改善箇所説明図

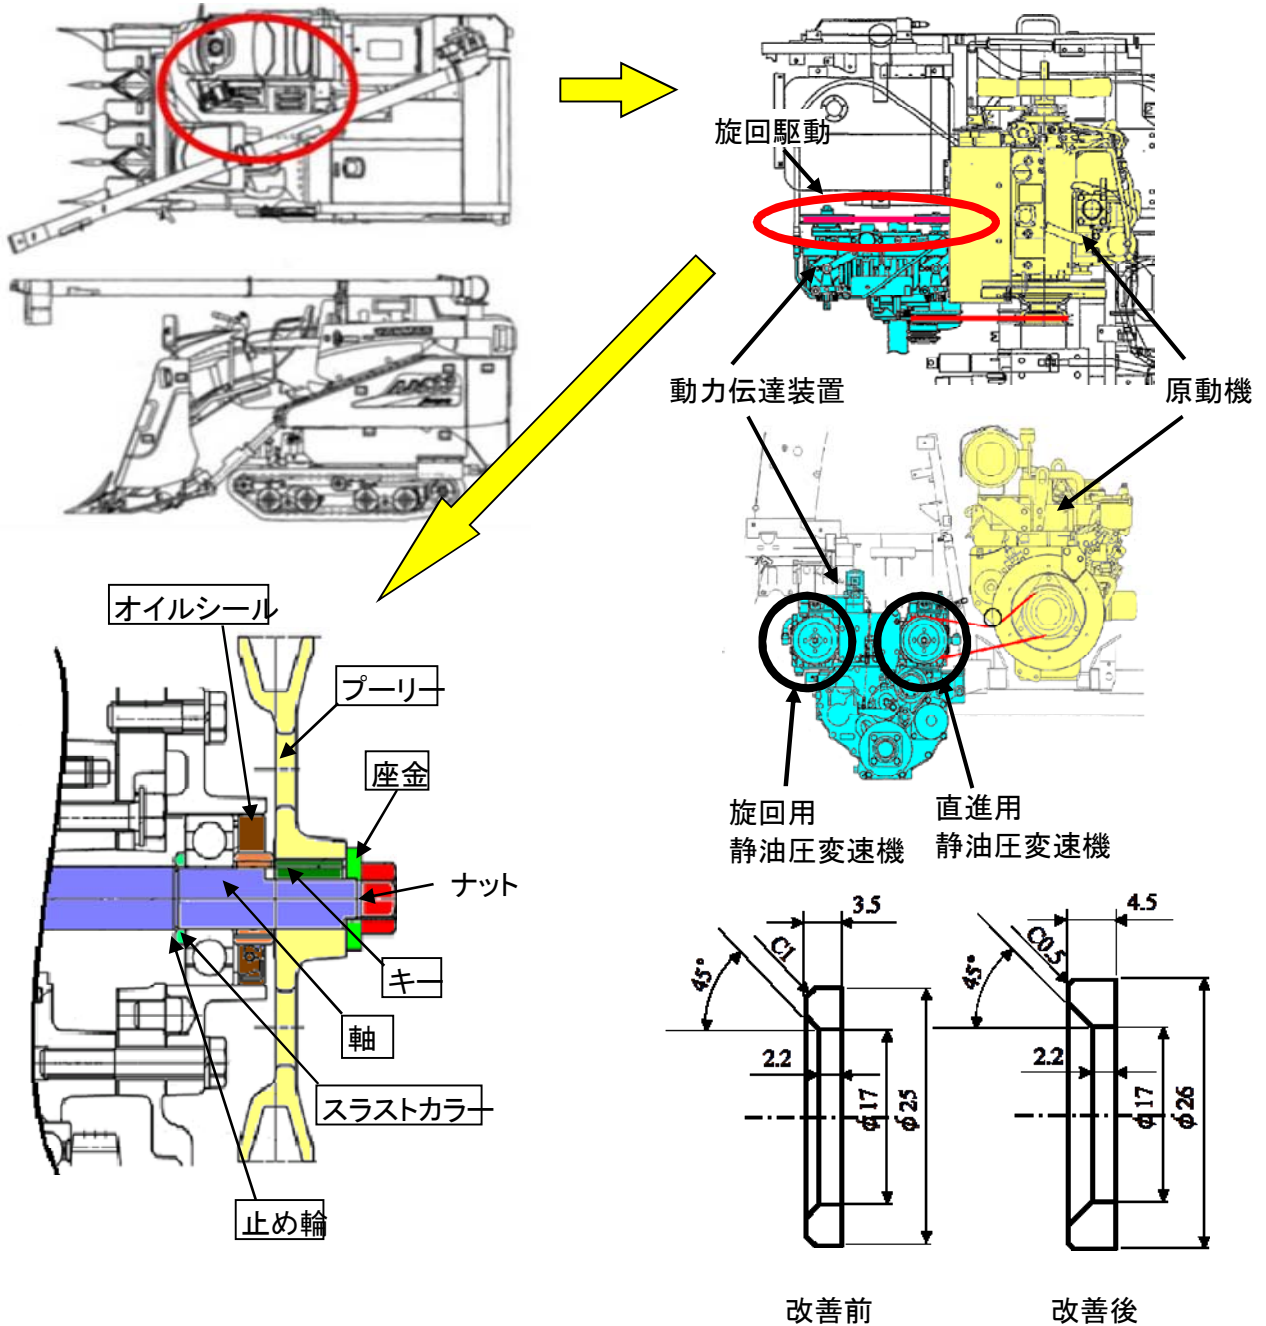
不具合発生箇所

かじ取り装置において、原動機からの動力を旋回用静油圧変速機に伝える入力軸の位置決め用スラストカラーの強度が不足しているものがあり、入力軸にプーリーを固定する際にスラストカラーが破損する場合があります。そのため、プーリーにガタが生じ、そのままの状態で使用を続けると、キー溝部が摩耗し、プーリーが破損して左右輪の速度差が生じなくなるため旋回できなくなるおそれがある。

改善内容

全車両、キー溝を点検し、キー溝が摩耗していた場合はプーリー、軸、キー、止め輪、オイルシール、座金を新品に交換する。また、全車両、当該スラストカラーを対策品に交換し、ナットを適正なトルクで締め付ける。

は交換部品を示す
